Impianto Geotermico Pilota Castelnuovo

INTEGRAZIONI RICHIESTE DA MATTM E RT

Nel presente documento si forniscono le risposte alla richiesta di documentazione integrativa formulata dal Ministero dell'Ambiente e della Tutela del Territorio e del Mare (MATTM) con nota via pec prot. DVA.REGISTRO UFFICIALE.U.0006246.15-03-2017, relativamente al procedimento di valutazione di impatto ambientale ai sensi del D.Lgs. 152/2006 e ss.mm.ii. - Impianto pilota geotermico Castelnuovo - codice procedura (ID_VIP): 3216 - avviato in data 27/01/2015 per la realizzazione di un impianto di produzione di energia elettrica alimentato dal liquido geotermico estratto da 2 pozzi di produzione e re-iniettato nel sottosuolo in un altro pozzo, e delle condotte per il convogliamento del fluido geotermico nel Comune di Castelnuovo Val di Cecina in Provincia di Pisa.

Fig. 8 – Estratto del tema cartografico “rt_dbg.el_franosi.frane” con l’ipotetica frana parzialmente sovrapposta alle opere previste. Le aree di progetto sono indicate in grigio, la viabilità interna in rosso.

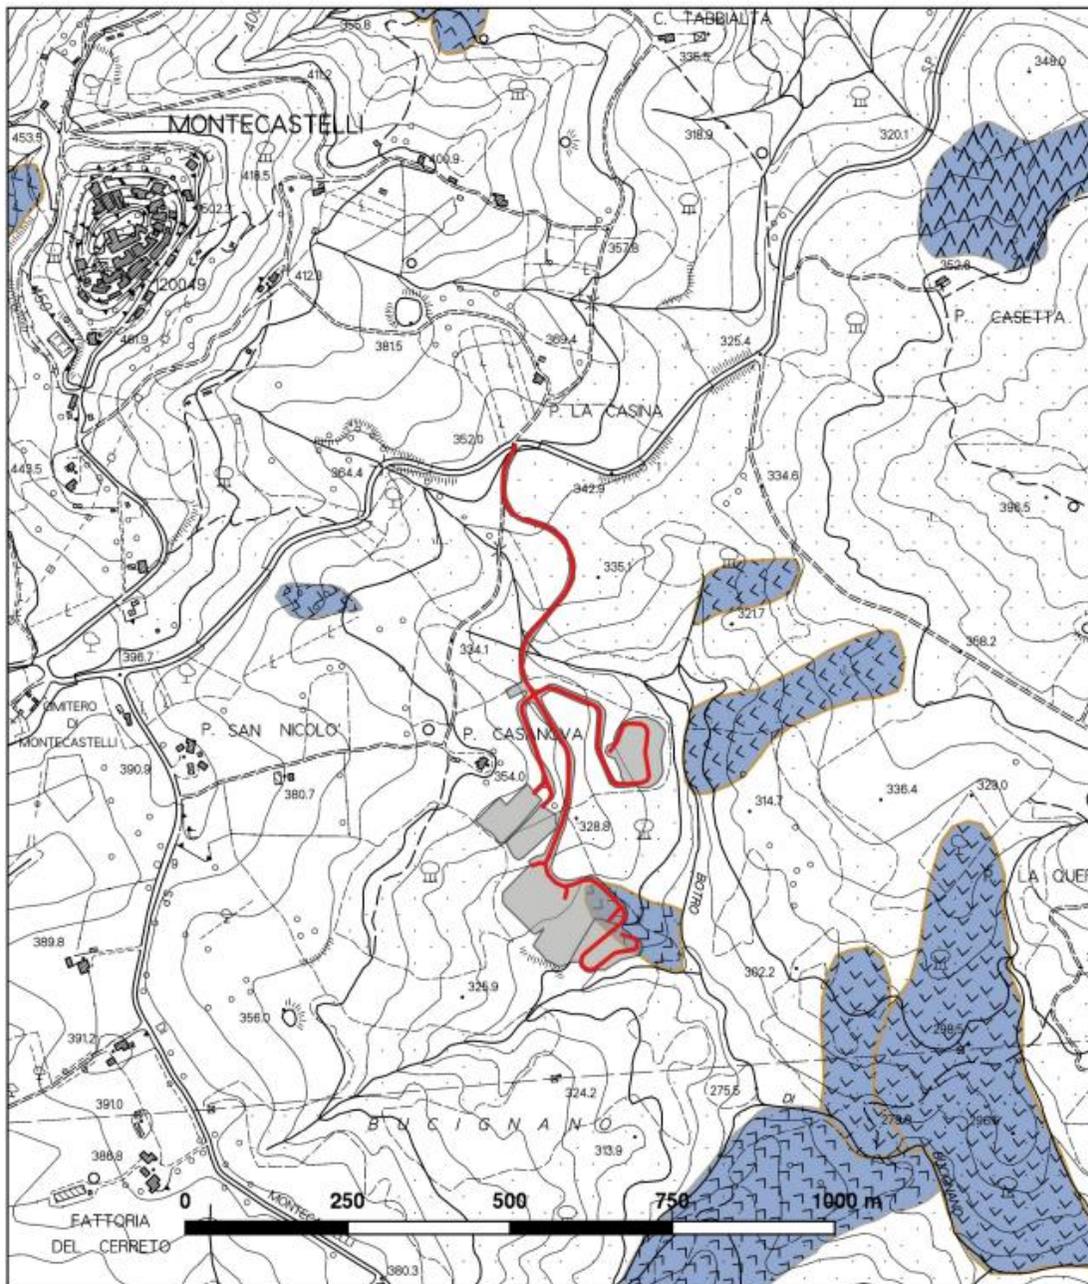
2.1.9. A9) Si chiede di approfondire le interferenze con le eventuali aree di frana e/o a rischio di frana illustrando, caso per caso, sulla base dei rilievi geologici e geomorfologici, le scelte progettuali adottate, gli impatti, in fase di cantiere e di esercizio, nonché gli eventuali interventi di mitigazione e monitoraggio.

Il tematismo geologico denominato “rt_dbg.el_franosi.frane”, reperibile sul sito “Geoscopio” della R.T., classifica come “frana quiescente” un’area (Fig. 8) in prossimità del progetto, in destra del Botro Bucignano. In riferimento a ciò è stato eseguito un apposito sopralluogo in zona da parte di due geologi, finalizzato ad eseguire riscontri sui caratteri geologici e geomorfologici di tale frana.

Si osserva innanzitutto che il perimetro di frana segnalato è reperibile unicamente nel sistema “Geoscopio”, tematismo “rt_dbg.el_franosi.frane”, dove l’oggetto risulta schedato come frana “in corso di verifica”; secondo la scheda, l’oggetto sarebbe stato derivato dalla cartografia CARG. Ad un successivo controllo,

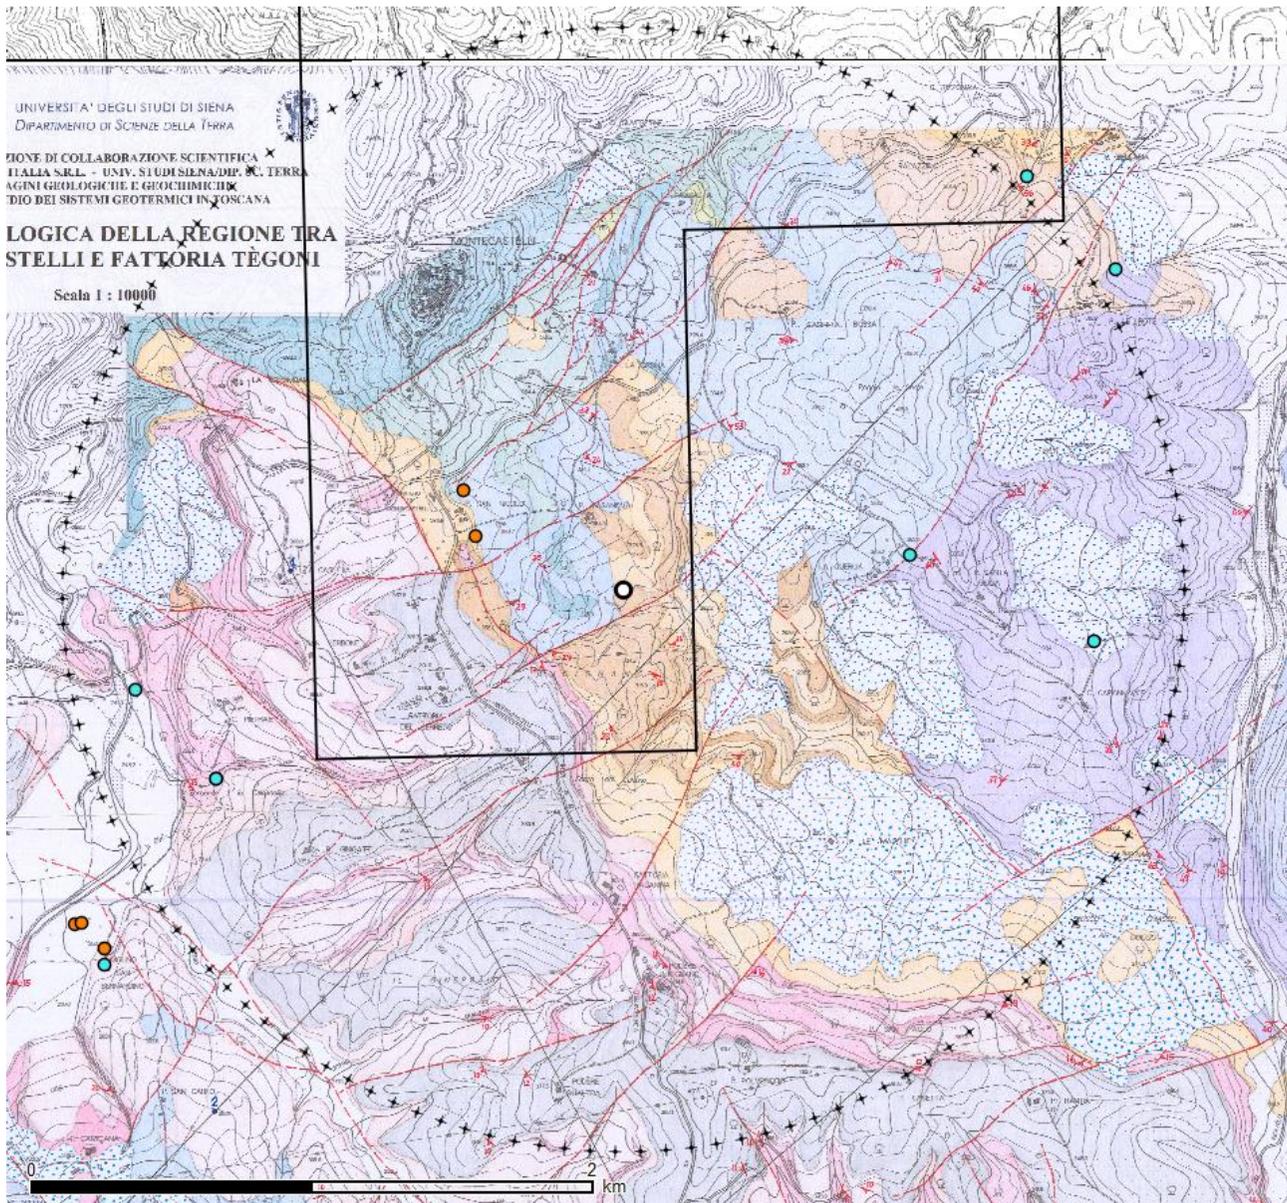
3) Fornisca specifiche indicazioni sulla distanza dell’impianto da sorgenti e captazioni idriche ad uso idropotabile;

Grazie ai risultati del rilevamento geologico-strutturale originale eseguito in collaborazione tra il Dipartimento di Scienze della Terra dell’Università di Siena e i geologi Magma Energy Italia S.r.l., è possibile disporre di una cartografia geologica di dettaglio dell’area da utilizzare per esaminare da vicino i piccoli sistemi di circolazione esistenti nel raggio di un paio di chilometri dal pozzo. La cartografia è presentata in Fig. 24 (legenda in Fig. 25) con riferimento ad un raggio di 2 km intorno alla postazione di perforazione, e con una sezione geologica (Fig. 26) trasversale alle strutture principali e passante in prossimità del pozzo, che si estende a SW fin oltre il pozzo geotermico Sesta6bis.
